5 Δεκεμβρίου 2018 | ΤΕΥΧΟΣ Α.Α.Π. | Αρ. Φύλλου **289**

Αριθμ. ΥΠΕΝ/ΔΝΕΠ/50605/2780

Τροποποίηση της υπ' αριθμ. 46046/27-10-2015 απόφασης του Υπουργού και του Αναπληρωτή Υπουργού Περιβάλλοντος και Ενέργειας «Καθορισμός συμπληρωματικών ειδικών όρων και περιορισμών δόμησης στο διατηρητέο κτίριο και στο ακίνητο που βρίσκεται επί της οδού Κύπρου 19 του εγκεκριμένου ρυμοτομικού σχεδίου του Δήμου Κηφισιάς (ν. Αττικής)» (ΑΑΠ 240).

Το παρόν διάγραμμα συνοδεύει
την από 5/7/2018 αιτιολογική
έκθεση της Δ/νσης Α.Ο.Κ.Α.
Τμήματος Δ.Κ.
Η Τμηματάρχης
ΕΙΡΗΝΗ ΡΙΓΓΑ
1.08

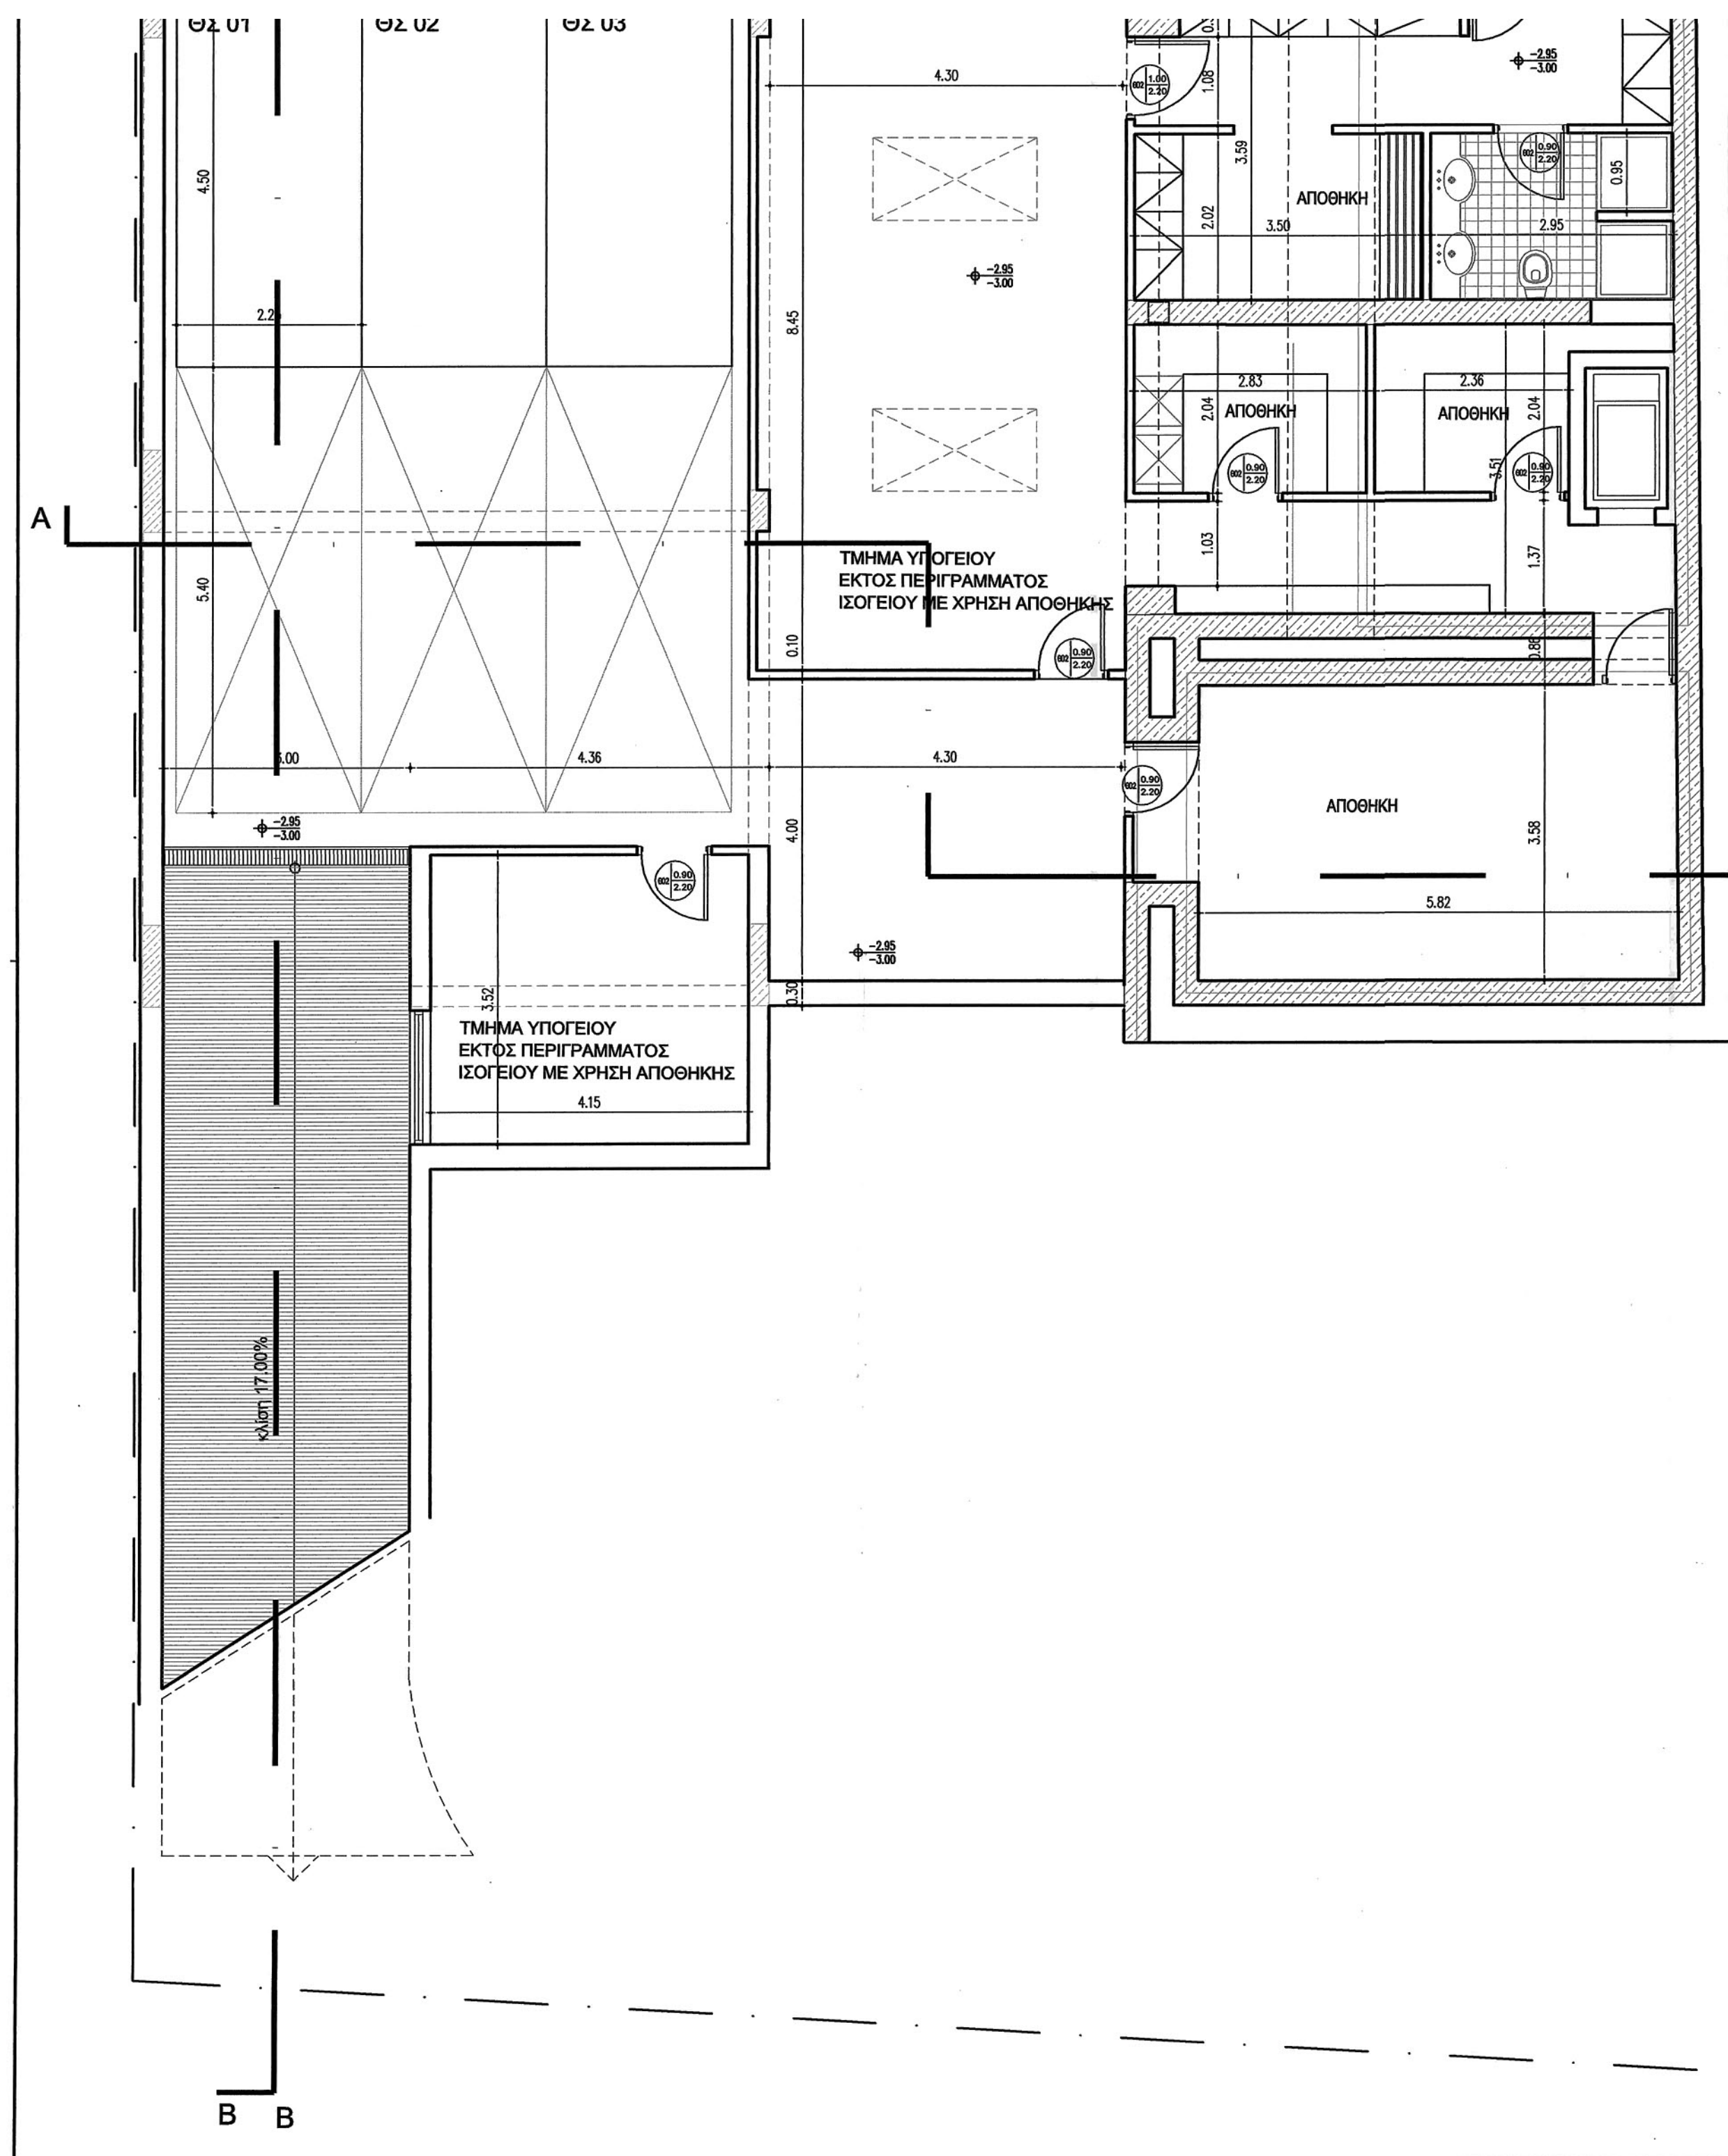
Α. Τροποποιείται η αριθμ. 46046/27-10-2015 απόφαση Υπουργού και Αναπληρωτή Υπουργού Περιβάλλοντος και Ενέργειας, με την οποία καθορίζονται συμπληρωματικοί ειδικοί όροι και περιορισμοί δόμησης στο διατηρητέο κτίριο και στο ακίνητο που βρίσκεται επί της οδού Κύπρου 19 του εγκεκριμένου ρυμοτομικού σχεδίου του Δήμου Κηφισιάς (ν. Αττικής) (ΑΑΠ 240), με την αντικατάσταση των περιπτώσεων Α, Β και Γ της παραγράφου 1 και την προσθήκη νέας περίπτωσης Δ ως εξής:

Β. Στο ακίνητο, εντός του οποίου βρίσκεται το διατηρητέο κτίριο, επιτρέπεται η ανέγερση νέου ισόγειου κτιρίου με χρήση κατοικίας και με υπόγειο χώρο με χρήση βοηθητική της κατοικίας (αποθηκευτικό χώρο και χώροι στάθμευσης), το οποίο τοποθετείται επί του πλαγίου ορίου ΑΖ, με συντεταγμένες κορυφές ΕΓΣΑ: 14, 15.
